**RESPUESTA A LA NOTA ACLARATORIA
DEIA-DEEIA-AC-0218-0412-2023**

ESTUDIO DE IMPACTO AMBIENTAL
CATEGORÍA III
DEL PROYECTO TITULADO:

Proyecto Puerto Barú

OCEAN PACIFIC FINANCIAL SERVICES, CORP.

Figura No. 2 – Topografía de Terrenos de Proyecto Puerto Barú sin Proyecto (Actual)

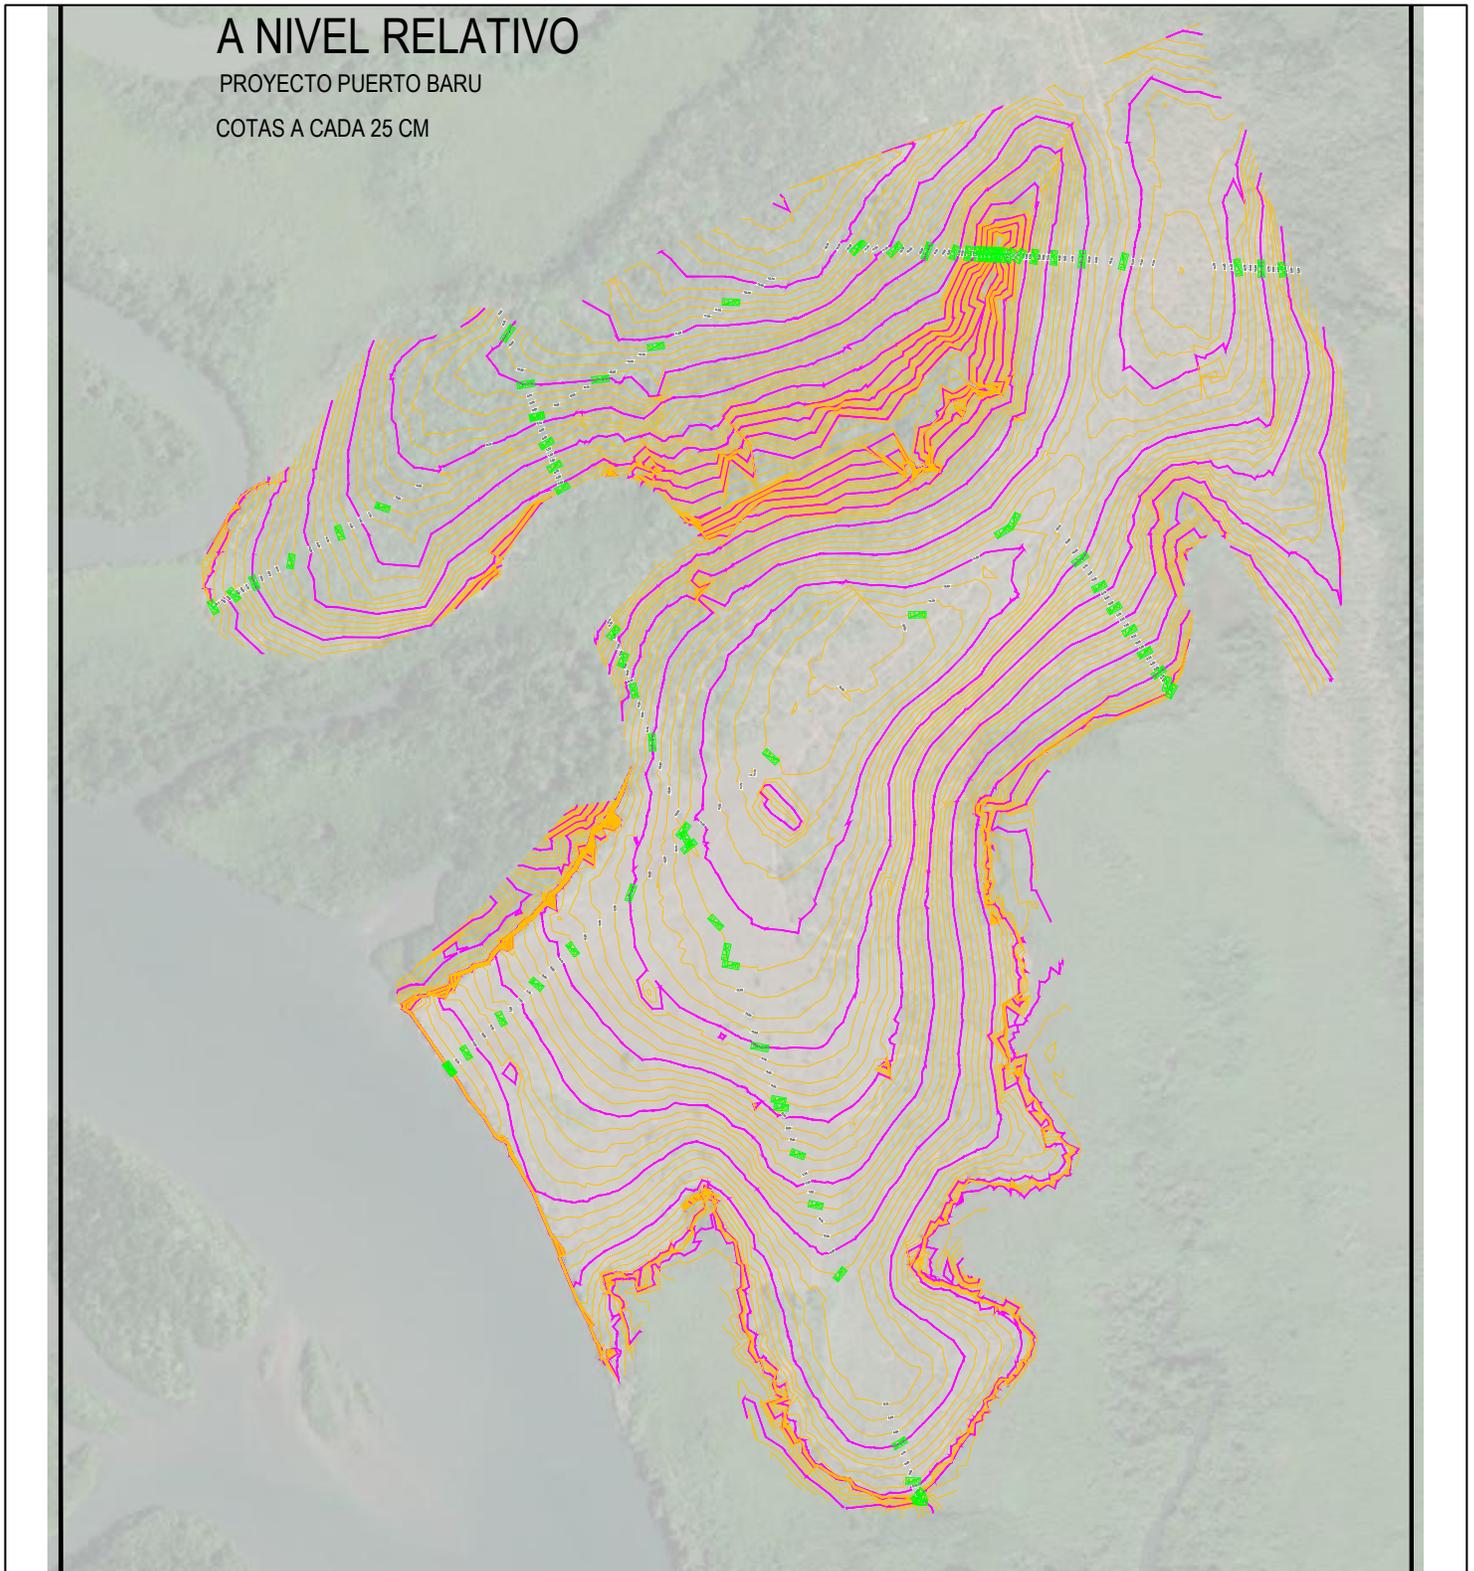
- b) Se deben compartir los datos digitales de las curvas de nivel topográfico del terreno sin y con proyecto a 50cm. Los productos deben ser en formato shapefile.**

Por último, se comparte la información solicitada para facilitar el acceso a la información por la Dirección de Cambio Climático, mediante el **Anexo No. 2 – Archivo Shapefile de Topografía del Terreno Sin Proyecto, Cotas Cada 25 cm.**

A continuación, se presenta la figura de la topografía:

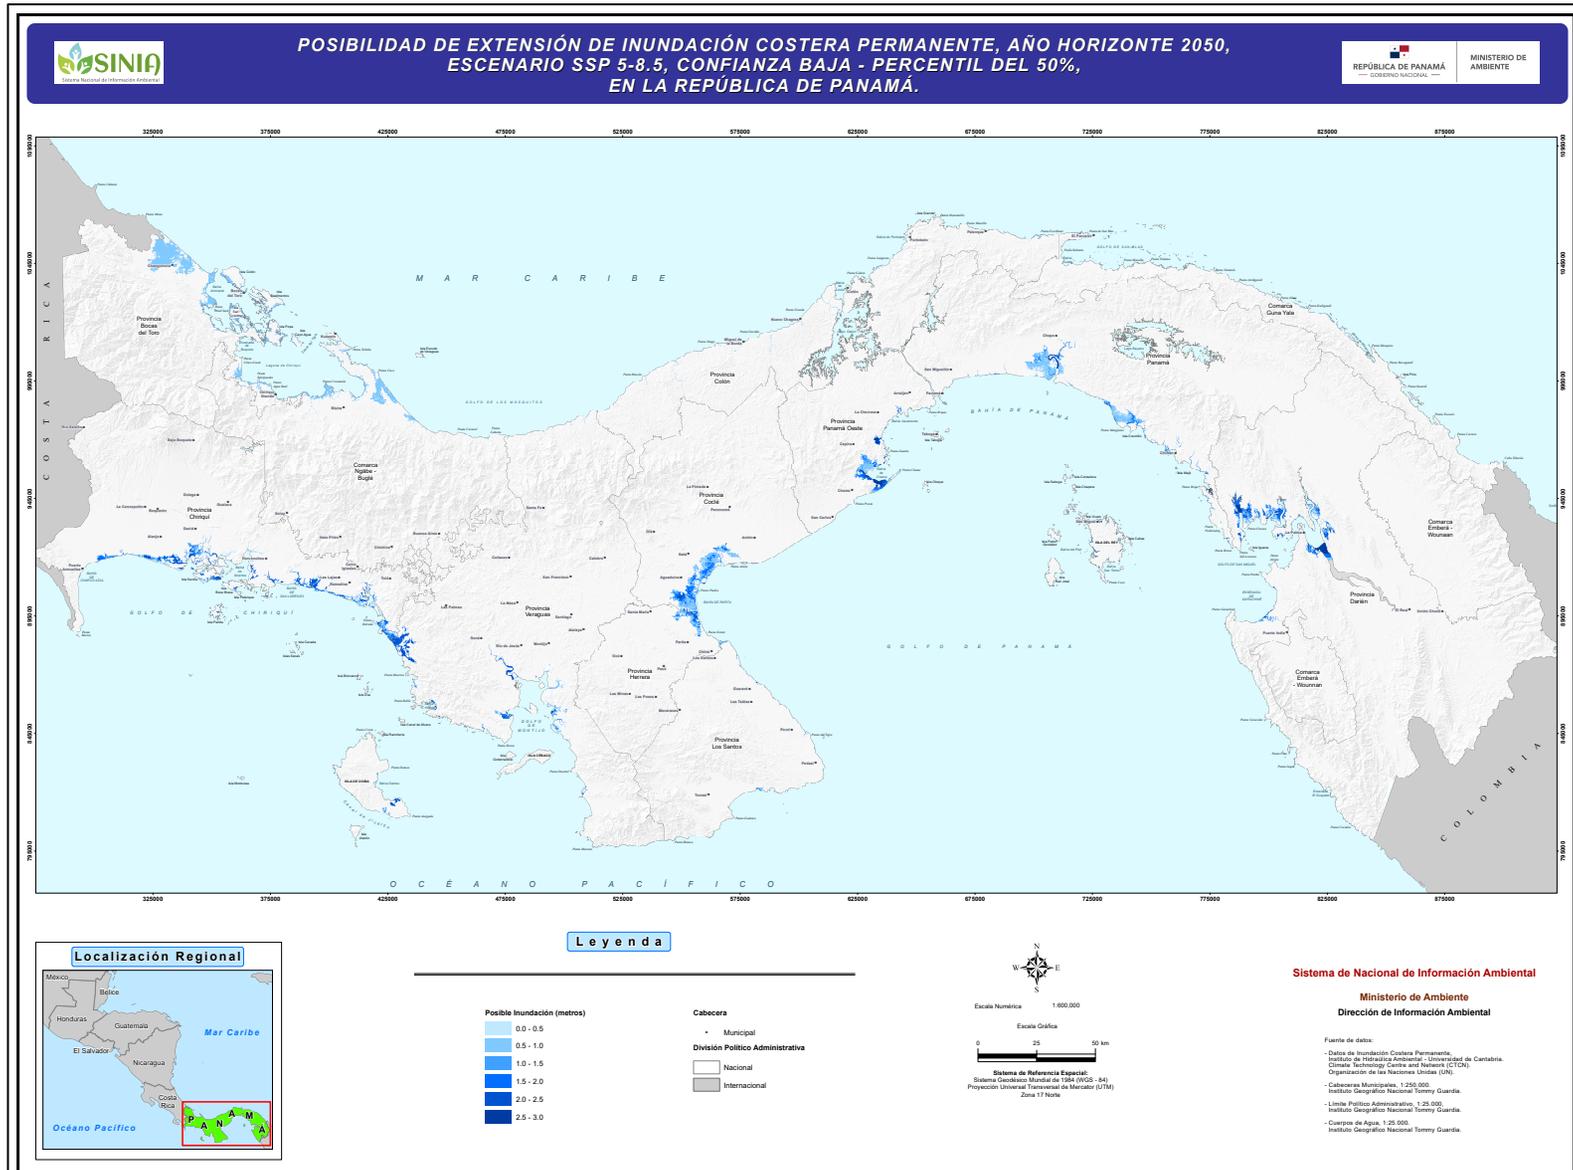
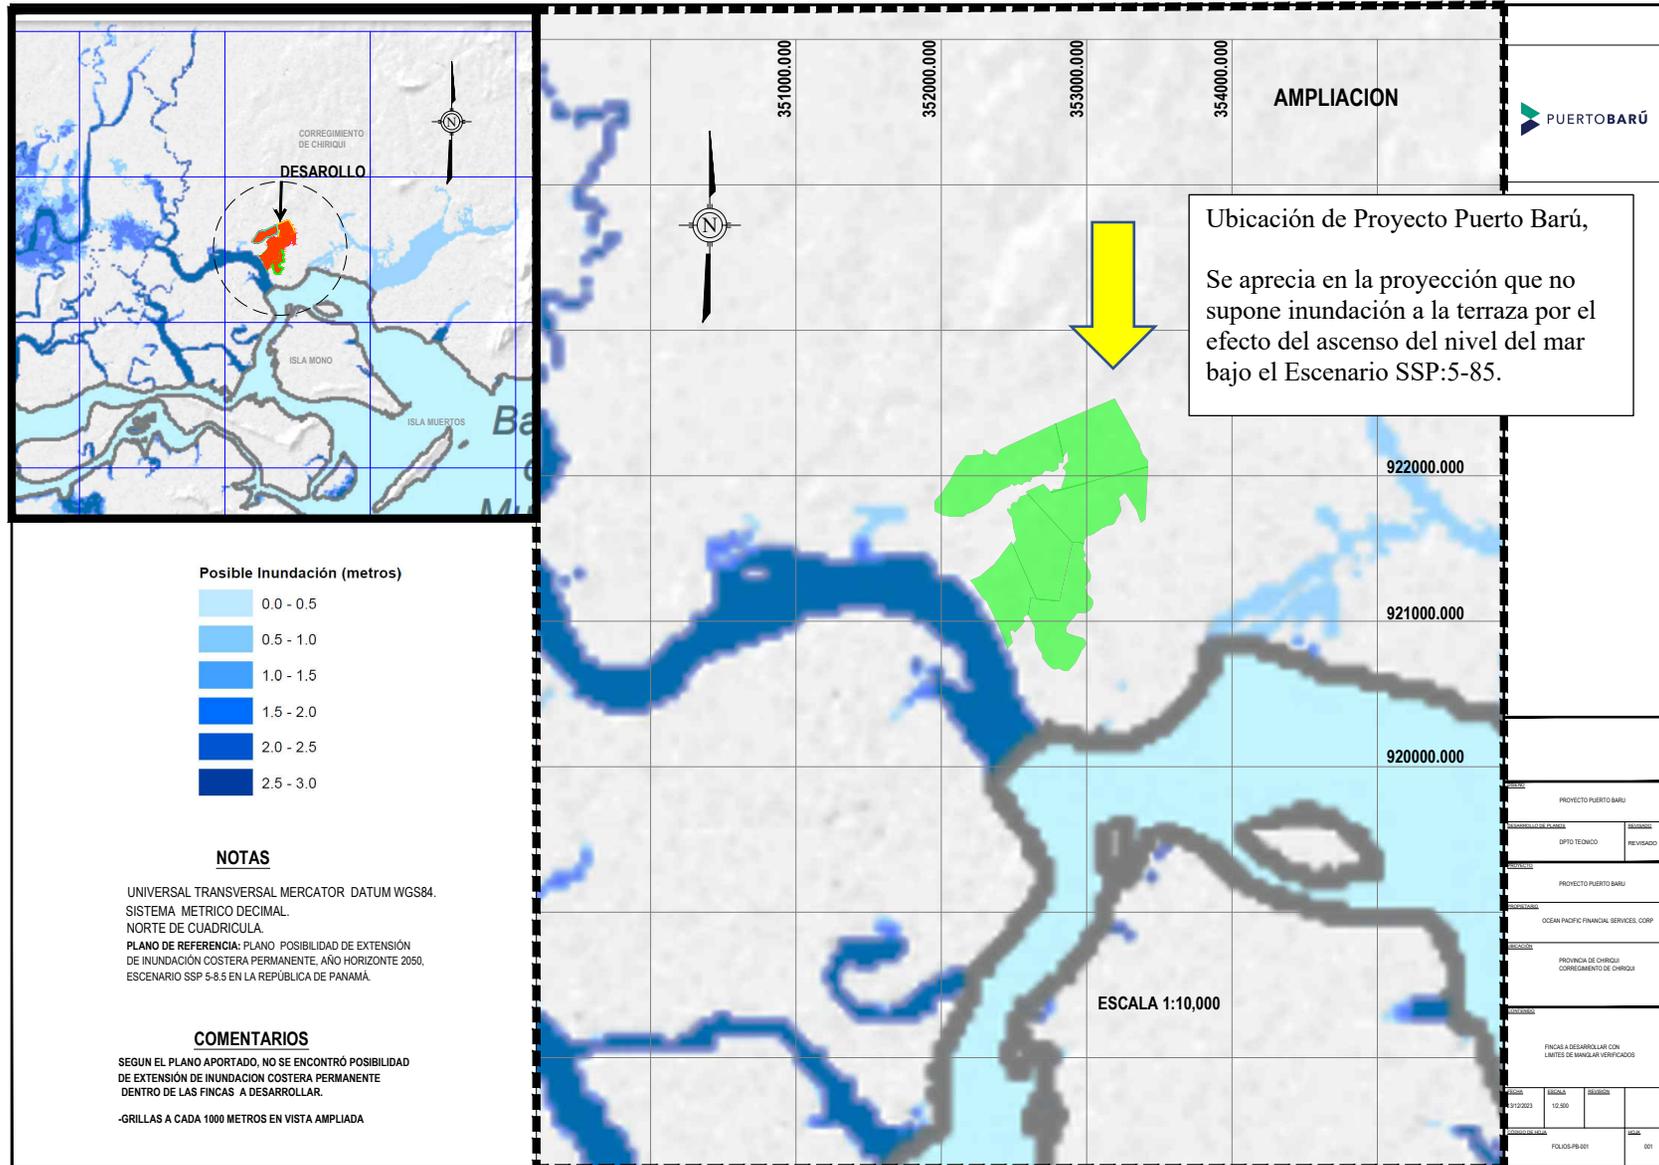
- c) Demarcar las zonas de posibles inundaciones 2030-2040-2050, sin proyecto. Incluir los cálculos y resultados de los análisis matemáticos. Describir las medidas adecuadas que desarrollará el Proyecto para salvaguardar las infraestructuras a las inundaciones por Ascenso del nivel del mar.**

En este caso, los mapas fueron confeccionados en función de la topografía existente del terreno de Proyecto Puerto Barú, para los escenarios 2030, 2040 y 2050 (es decir, no fueron confeccionados sobre la proyección de la terracería futura).

La Figura No. 32 del documento de Primera Ronda de Información Aclaratoria (Sept. 2023) es el Mapa Referencial suministrado por la Dirección de Cambio Climático – *SINIA Escenario SSP: 5-85: Posibilidad de Inundación Costera Permanente, año horizonte 2050, en la República de Panamá, resolución espacial horizontal de 5 m (Escenario SSP5-8.5, Confianza Baja, Percentil 50%)* y se incluye para referencia como Figura a continuación. También se presenta el Mapa superpuesto a los límites de Proyecto bajo el Escenario SSP:5-85.

Figura No. 8 - Anexo No. 7 – Mapa de Fincas de Proyecto Puerto Barú vs. Ubicación de Manglar Levantados posterior a la Primera Ronda de Información Aclaratoria.

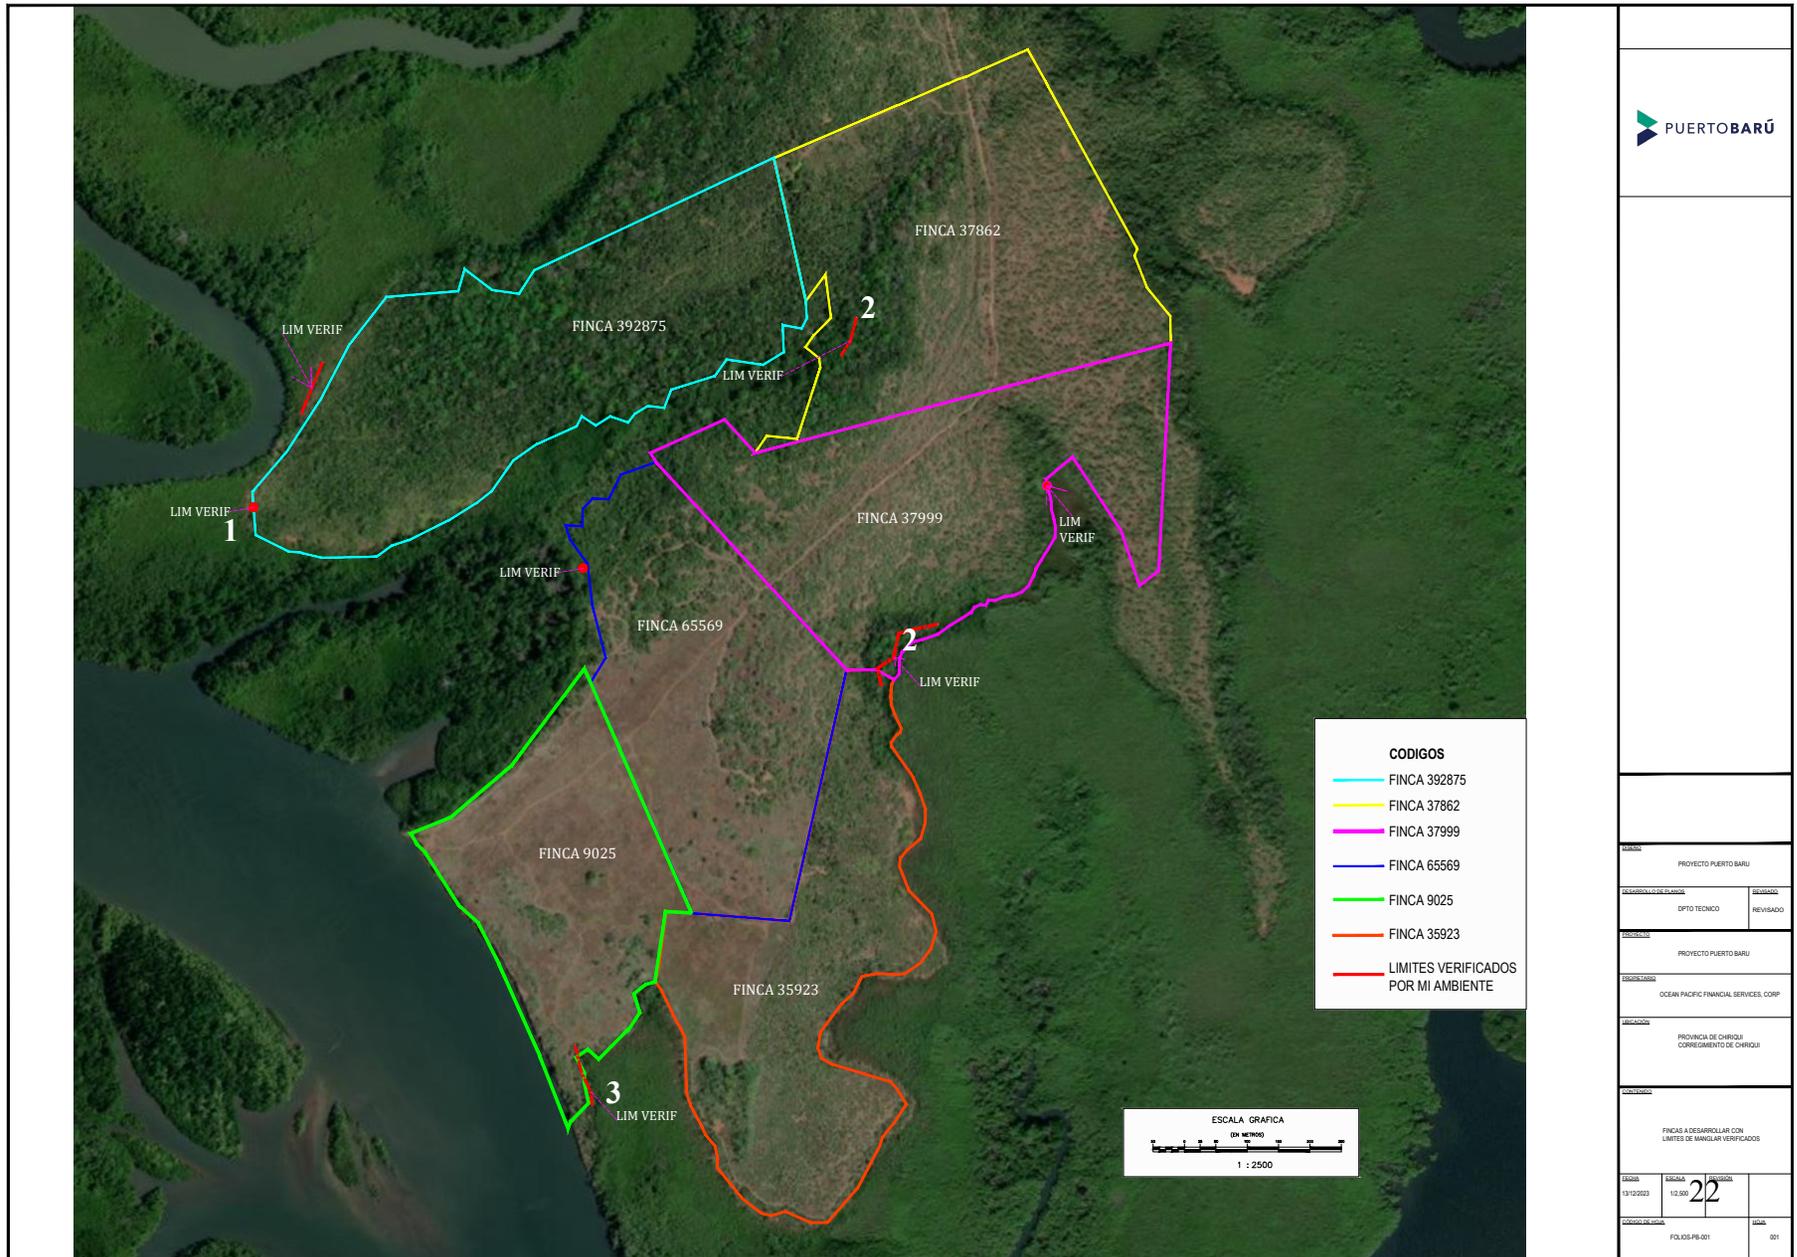
Primeramente, el Proyecto certifica que conoce y está de acuerdo con los contenidos del **MEMORANDO-DAPB-M-2321-2023** emitido por la Dirección de Áreas Protegidas y Biodiversidad, de la misma manera que esta enteramente de acuerdo con las recomendaciones emitidas en cuánto a la protección y conservación del manglar, por lo cuál primeramente se habían hecho ajustes al diseño que se habían introducido en la primera ronda de información aclaratoria en las **RESPUESTA 14.B** y **RESPUESTA 14.D** mediante la cuál se designaron las zonas de no desarrollo:

- **1.** Un (1) punto levantado de bosque de mangle o ecosistema afín al mismo se ubica dentro de la Finca 392875.
- **2.** Ocho (8) puntos levantados de bosque de mangle o ecosistema afín al mismo se ubican dentro de las Fincas 37862 y 37999.
- **3.** Dos (2) puntos levantados de bosque de mangle o ecosistema afín al mismo se ubican dentro de la finca 9025 (Parcela TM).
- **4.** El resto de los puntos levantados durante la inspección se ubican fuera de las fincas verificadas.

Para facilidad en la visualización se presenta a continuación un mapa donde se presentan agrupados los puntos de la inspección en relación a los límites de las fincas del Proyecto, señalando en blanco los numerales anteriores (1. – 3.)
